AVIS RELATIF À LA PROTECTION CONTRE LES EVENTUELS EFFETS NOCIFS ET NUISANCES PROVOQUÉS PAR LES RAYONNEMENTS NON IONISANTS GÉNÉRÉS PAR DES ANTENNES ÉMETTRICES STATIONNAIRES

Commune : CHIMAY - Exploitant : TELENET GROUP

Référence exploitant : HT1656A

Rapport n° 2780 / 2025

Figure 1 : Vue en plan des lieux de séjour et des points de contrôle

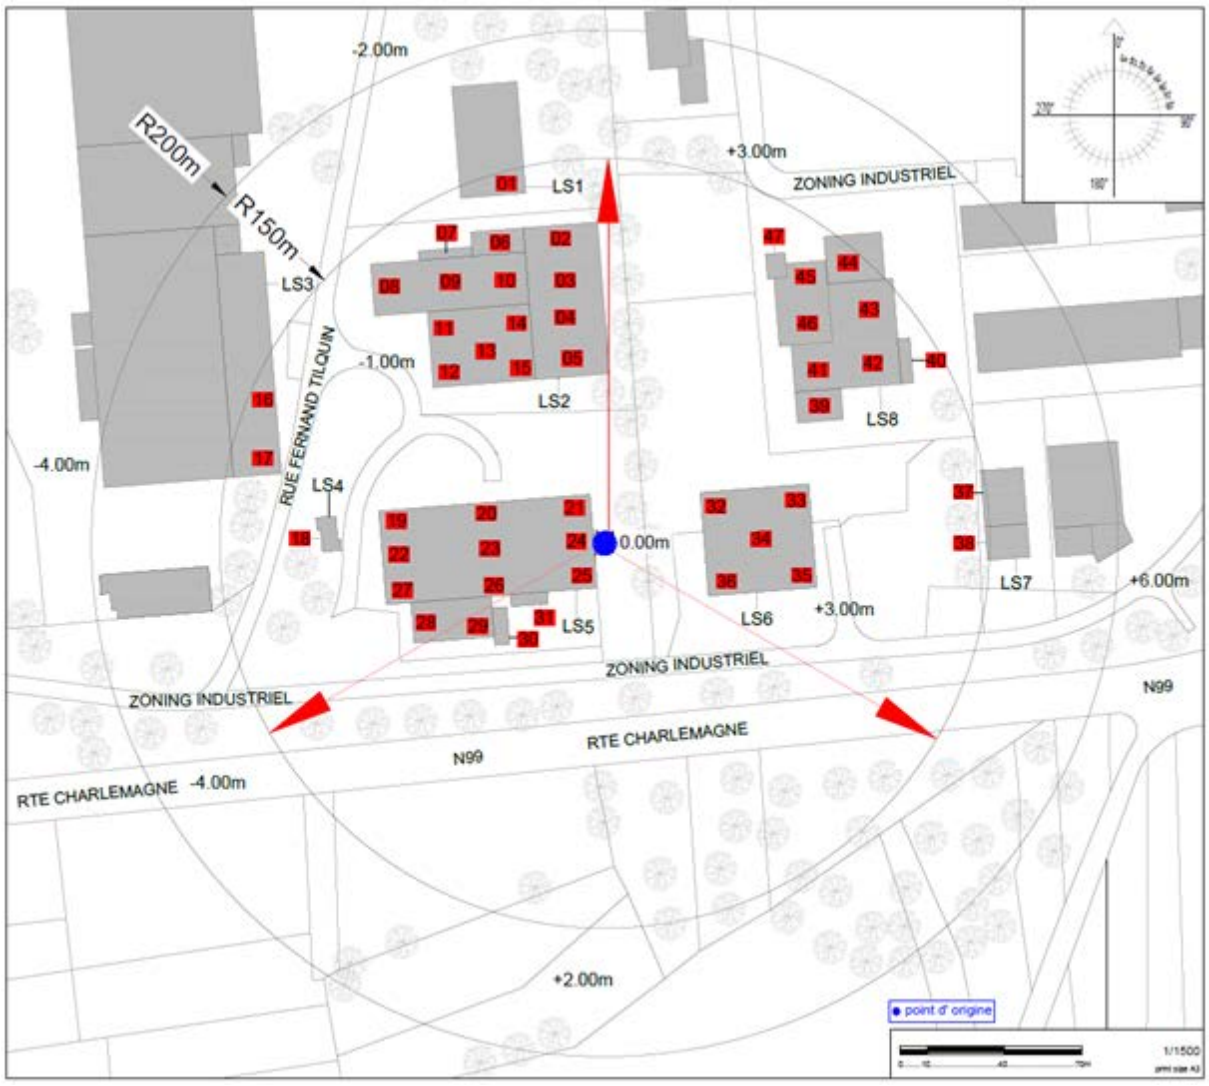
Les fréquences d'émission, la puissance rayonnée par chacune des antennes et leur gain permettent de déterminer le rayon de la zone à analyser. Tout dépassement de la limite par installation est exclu en dehors de cette zone. Le tableau 2 reprend les 35 LS[2] pour lesquels l'indice d'exposition est le plus élevé. Les différentes colonnes indiquent :

- le numéro du point de contrôle repris sur un des plans de la figure 1;
- le numéro du LS dans lequel se trouve le point de contrôle de la 1ère colonne ;
- l'atténuation d'obstacle prise en compte pour le calcul de l'indice d'exposition dans le LS ;
- le résultat du calcul de l'indice d'exposition.

N° point de contrôle	LS	Atténuation (dB)	Indice d'exposition relatif à la limite par installation IE_i
1	LS1	3,0	0,176
2	LS2	3,0	0,128
38	LS7	3,0	0,118
45	LS8	3,0	0,107
44	LS8	3,0	0,102
47	LS8	3,0	0,099
37	LS7	3,0	0,098
43	LS8	3,0	0,094
42	LS8	3,0	0,090
17	LS3	3,0	0,085
8	LS2	3,0	0,084
9	LS2	3,0	0,080
41	LS8	3,0	0,076
16	LS3	3,0	0,072
10	LS2	3,0	0,071
46	LS8	3,0	0,071
40	LS8	3,0	0,066
31	LS5	3,0	0,062
6	LS2	3,0	0,056
7	LS2	3,0	0,053
3	LS2	3,0	0,051
39	LS8	3,0	0,050
35	LS6	3,0	0,042
26	LS5	3,0	0,037
11	LS2	3,0	0,033
23	LS5	3,0	0,030
5	LS2	3,0	0,029
27	LS5	3,0	0,028
28	LS5	3,0	0,027
36	LS6	3,0	0,027
34	LS6	3,0	0,025
30	LS5	3,0	0,025
4	LS2	3,0	0,024
22	LS5	3,0	0,023
33	LS6	3,0	0,020

En ce qui concerne les antennes de l'installation mentionnées dans le tableau 1, la distance maximale à laquelle la limite pourrait être atteinte, à l'extérieur, est égale à 91,7 m. S'il n'y a pas de LS à une distance inférieure, les antennes respectent forcément la limite d'immission.

Dans le cas des LS situés à l'intérieur des bâtiments, une atténuation d'obstacle est prise en compte et il en résulte que la distance maximale à laquelle la limite pourrait être atteinte se réduit à 65,4 m.

Figure 2 : Vue en plan des installations d'antennes dans un rayon de 300 mètres autour de l'installation faisant l'objet de la demande d'avis

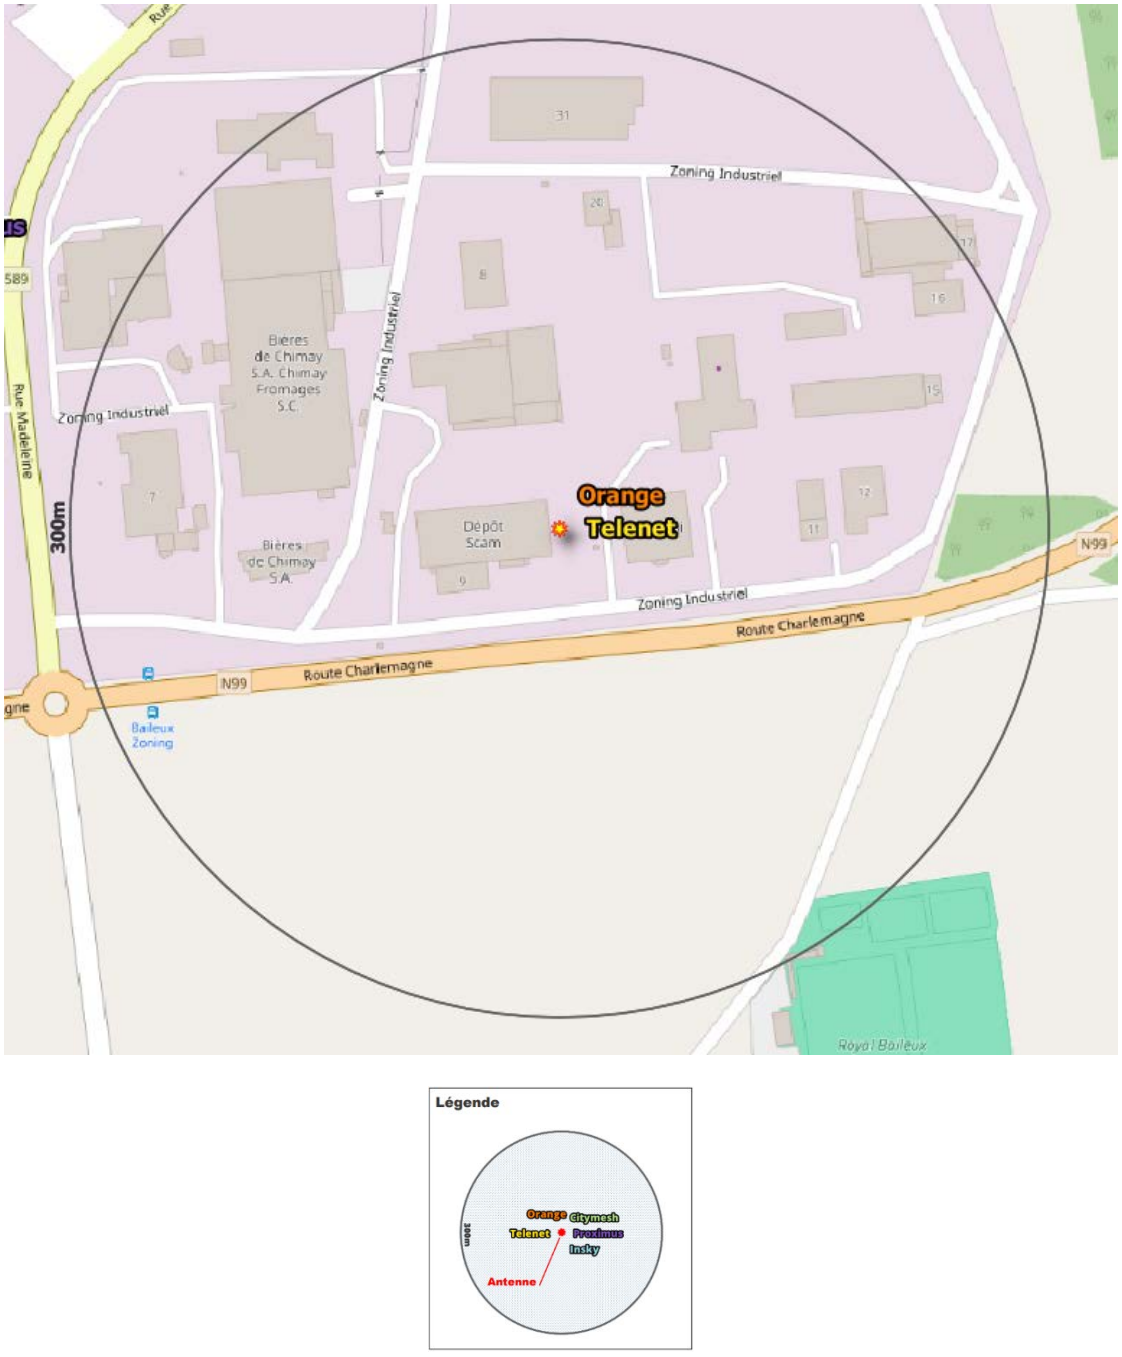
Le plan en projection verticale de la figure 2 indique la localisation des installations d'antennes émettrices stationnaires visées par le décret et situées dans un rayon de 300 mètres autour de l'installation référencée dans le paragraphe 2 et localisée au centre du cercle. Les données de localisation de ces antennes et les avis correspondant sont accessibles via le cadastre en ligne des antennes émettrices stationnaires[8]. Les installations prises en compte dans l'évaluation du respect de la limite cumulative sont les installations d'antennes émettrices déclarées en service par l'exploitant à la date du présent avis, à l'exception de l'installation référencée dans le paragraphe 2 et éventuellement d'autres installations ayant fait l'objet d'une demande d'avis à la même date et qui sont situées à l'intérieur de la zone de 300 mètres de rayon.

a) il y a au plus 4 installations d'antennes émettrices stationnaires présentes dans la zone d'évaluation de 300 mètres de rayon représentée dans la figure 2, y inclus l'installation référencée dans le paragraphe 2 : la limite cumulative définie à l'article 4, §2 du décret est nécessairement respectée dans les lieux de séjour à l'intérieur de la zone d'évaluation de 300 mètres de rayon ;

b) il y a exactement 5 installations d'antennes émettrices stationnaires présentes dans la zone d'évaluation de 300 mètres de rayon représentée dans la figure 2, y inclus l'installation référencée dans le paragraphe 2 et il existe, pour 3 ou 4 de ces installations, un avis attestant le respect de la limite abrogée de 3 V/m : la limite cumulative définie à l'article 4, §2 du décret est nécessairement respectée dans les lieux de séjour à l'intérieur de la zone d'évaluation de 300 mètres de rayon ;

c) dans tous les autres cas, il a été vérifié que la limite cumulative définie à l'article 4, §2 du décret n'est pas dépassée dans les lieux de séjour sur base du nombre d'installations localisées dans la zone d'évaluation de 300 mètres de rayon représentée dans la figure 2, de leur localisation ainsi que des données inscrites dans la figure 1 et au paragraphe 4 du présent avis et dans les avis attestant le respect de la limite par installation ou de la limite abrogée de 3 V/m relatifs aux autres installations reprises dans la figure 2.

Compte tenu des considérations ci-dessus, il apparaît que l'intensité du rayonnement électromagnétique généré, dans les lieux de séjour situés dans un rayon de 300 mètres autour de l'installation référencée dans le paragraphe 2, par l'ensemble des antennes émettrices stationnaires de l'ensemble des exploitants du même site d'antennes émettrices stationnaires respecte la limite fixée à l'article 4, § 2 du décret.
